改善箇所説明図

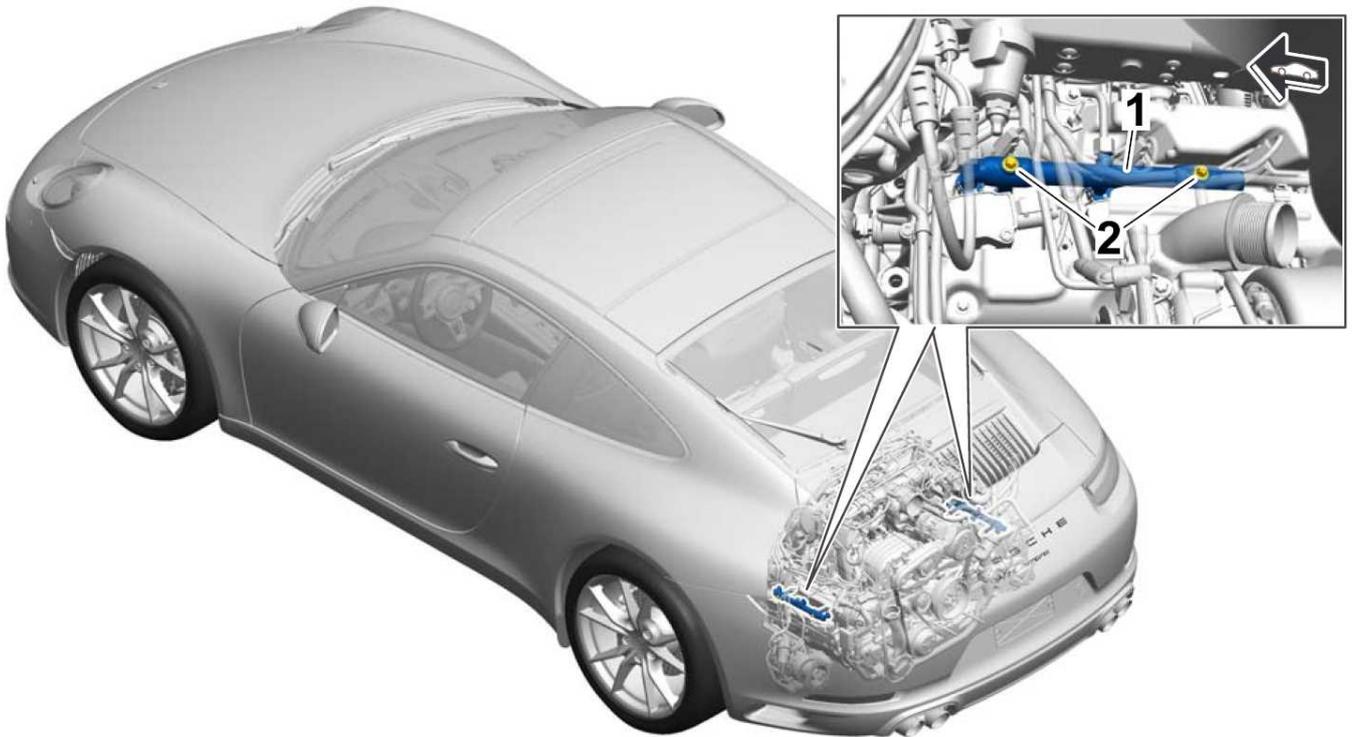
基準不適合発生箇所

燃料配管(デリバリパイプ)の取付ボルトの耐食性が不足しているため、取付ボルトが応力腐食によって折損することがある。そのため、燃料配管と燃料噴射装置の接続部に隙間が生じ、燃料が漏れるおそれがある。

改善措置の内容

全車両、燃料配管取付ボルトを対策品と交換する。
